日本常驻国际原子能机构代表团 2023年5月3日的照会

参考编号：JPM/NV-86-2023

日本对中华人民共和国和俄罗斯联邦反馈意见的答复

本文件针对 2022 年 11 月 17 日国际原子能机构 INFCIRC/1061 号文件所载中华人民共和国和俄罗斯联邦的反馈意见（下称“反馈意见”）而编写。

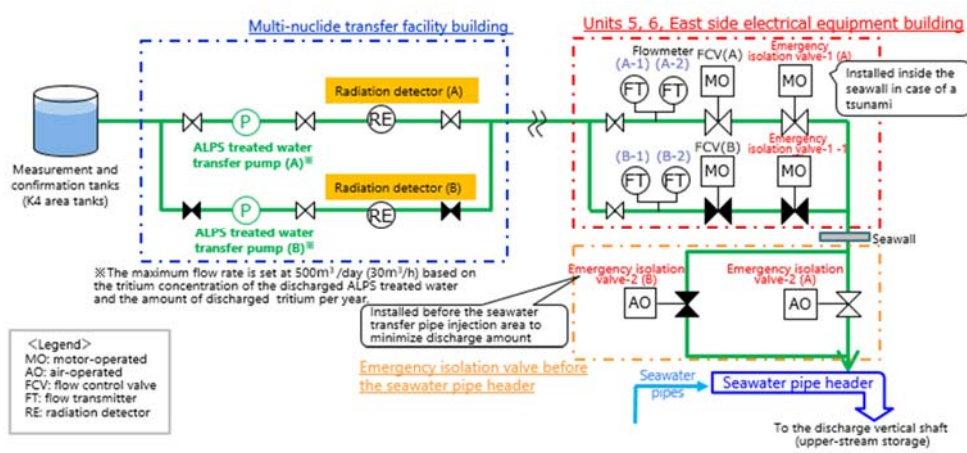
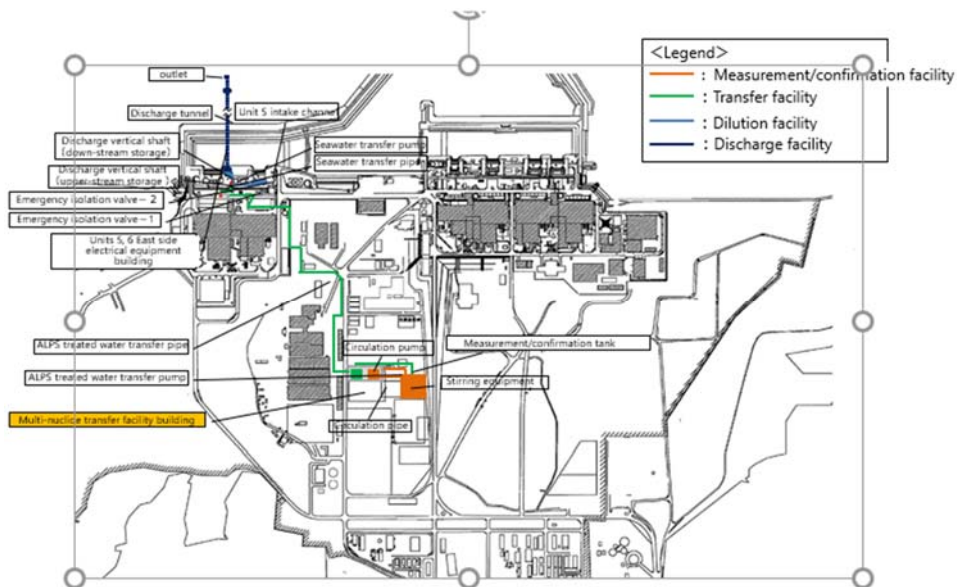
请具体说明“辐射监测器”的安装位置，并提供其性能的详细资料，特别是辐射探测限值。“在线监测装置”是指用于实时动态监测的设备。

辐射探测器（辐射监测器）安装在用于稀释先进液体处理系统处理水的多种核素转移设施建筑物内（转移设施）。下面提供两张图。第一张图描述了该设施中的辐射探测器的位置（用橙色标出）。第二张图描述了该建筑物内多种核素转移设施的位置（同样以橙色标示）。

下图显示上述建筑物的布局。

辐射监测器的技术规格如下：

探测器类型：NaI (TI) 闪烁探测器

测量范围： 10^{-1} 至 $10^5 s^{-1}$

探测灵敏度： 2.0×10^{-2} 贝可/立方厘米或以下（铯-137）
